# Concession de travaux pour l'exploitation du lit de la Rivière des Remparts dans le cadre du plan de gestion du profil en long du cours d'eau

## Mémoire de réponse à l'avis de l'Autorité Environnementale

Réponse à l'avis de l'AE émis en Mars 2021 – N°Ae : 2020 – 97

**Cyathea : N°1769-Mémoire-AE-Ind.C**

*Figure 3 : Vue amont de la Rivière des Remparts (source : dossier)*

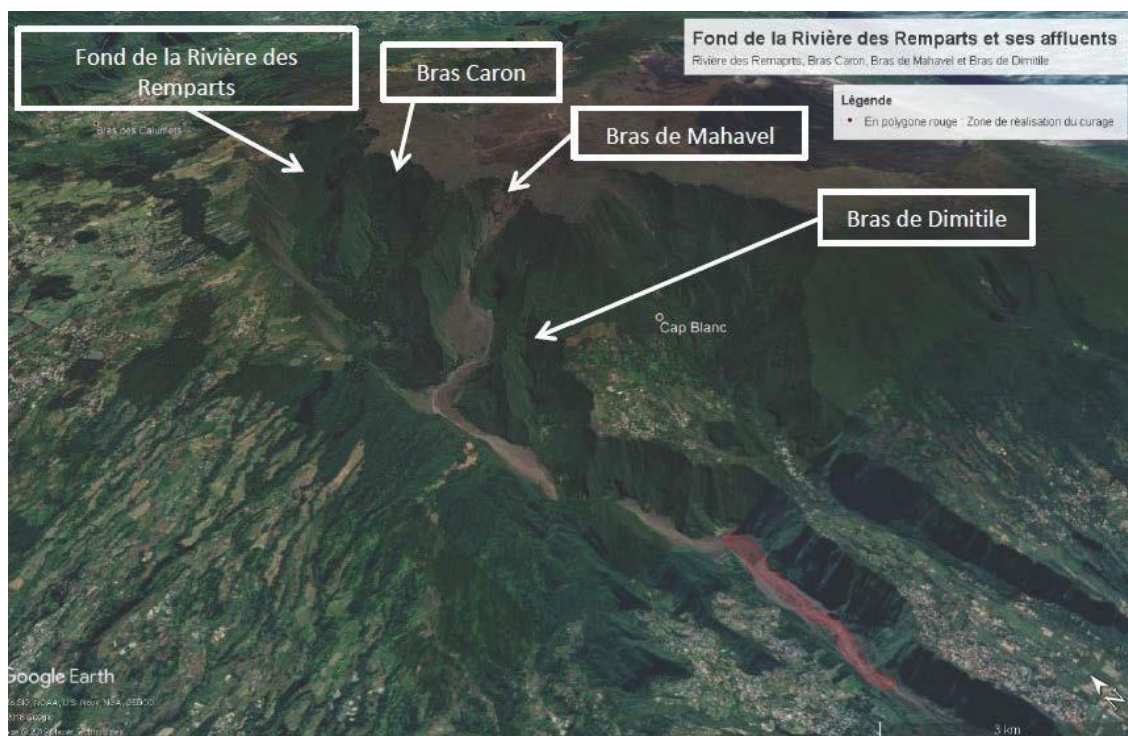
Le diagnostic paysager conclut à un niveau d'enjeu fort. Cependant l'impact paysager est sous-estimé. Pendant la phase chantier premièrement, l'argument développé étant que, depuis l'approbation du PGPL en 2011, plusieurs opérations de curage ont déjà été effectuées, que celles-ci étaient à l'époque conduites par un groupement de quatre entreprises quadruplant l'impact négatif des engins en action dans le fond de la ravine. L'impact paysager à l'issue du chantier, ne paraît pas non plus évalué correctement ni avec les bons outils. D'une part, l'impact visuel à hauteur d'homme dans le lit de la rivière est très peu ou mal représenté, et celui depuis le haut des remparts (toujours à hauteur d'homme) bien qu'évoqué, ne l'est pas non plus. D'autre part, le projet, conçu comme un projet routier, ne présente aucune coupe paysagère transversale. Il n'appréhende pas suffisamment l'interface avec les berges de la rive non touchées alors que c'est justement au niveau de ces franges que se lira de manière la plus criante l'artificialisation de la partie du lit dont le profil aura été remanié. Seuls des principes de talutage, qui pourront atteindre dix mètres de haut, sont présentés avec des pentes de 3H/1V ou 3H/2V selon la hauteur à régler. Les pentes actuelles du terrain naturel des berges ou des îlots peuvent être plus plates ou plus raides, ce qui confèrera aux talus créés un caractère rigide et artificiel dans le paysage. À l'aboutissement de l'intervention (PK 7,9 au lieudit le Bloc), c'est une pente de 20 % qui est prévue pour rattraper la hauteur de dix mètres atteinte par le creusement.

L'autre impact fort sera l'aspect du fond de fouille et sa granulométrie, dite restituée, mais les photos tirées de la première partie de la phase 1 déjà achevée ne sont pas très convaincantes (voir aussi figure 2). On peut relever une incohérence entre une répartition « homogène » des matériaux et leur disposition de façon « aléatoire ». Le porteur de projet compte sur les futures crues pour assouplir le dessin de la rivière et lui redonner son aspect de tresse et sa granulométrie.

Le dossier démontre aussi que le projet induira un fort effet d'érosion régressive en amont des curages. La géométrie du profil en long a été modifiée pour réduire cet impact, mais avec la solution retenue, ce sont encore 8 Mm<sup>3</sup> qui devraient être déplacés à long terme à l'aval par les plus forts épisodes, modifiant encore l'apparence du paysage.
